2022 年度东营市结构专业技术交流问题汇总

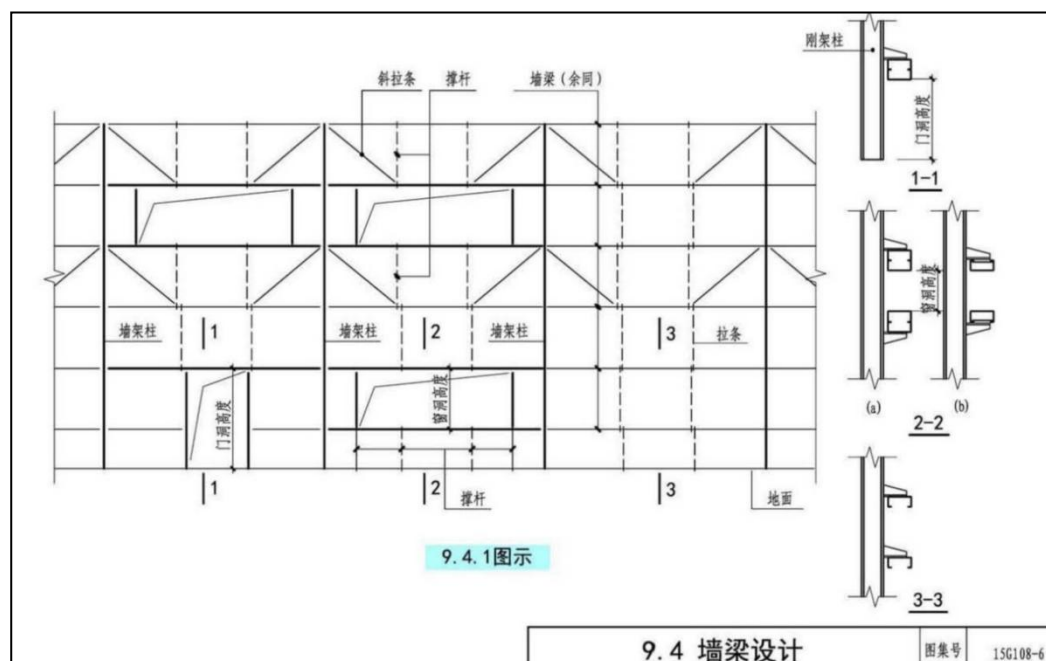
15、门式刚架外围护墙门窗洞口下是否需要设置斜拉条及撑杆。

【结论】门式刚架外围护墙门窗洞口宽度较大时，其下部宜设斜拉杆及撑杆组成的桁架结构体系。

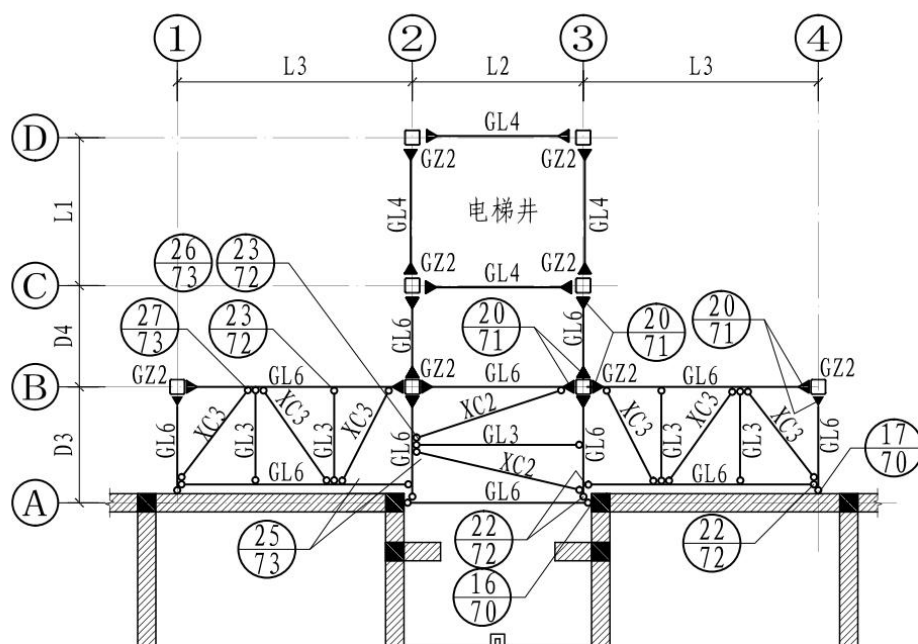
31、《既有居住建筑加装电梯附属建筑工程技术标准》

DB37/T5156-2020 第 5.3.4 条，要求承载力包络设计，如果原房屋结构是砌体结构，如何做整体模型包络设计？新增独立结构像下面这种结构如何建立模型，A 轴~B 轴间结构如何处理？

【结论】应优先采用新建部分与原结构脱开的方式，形成独立的结构单元进行计算；若因现场条件限制无法脱开时，新增部分与原结构可采用铰接连接，原结构需计入新增部分荷载进行复核。加装电梯新增结构与既有建筑相连时，宜按相连整体结构模型和新增独立结构模型分别计算，并按计算结果进行承载力包络设计。
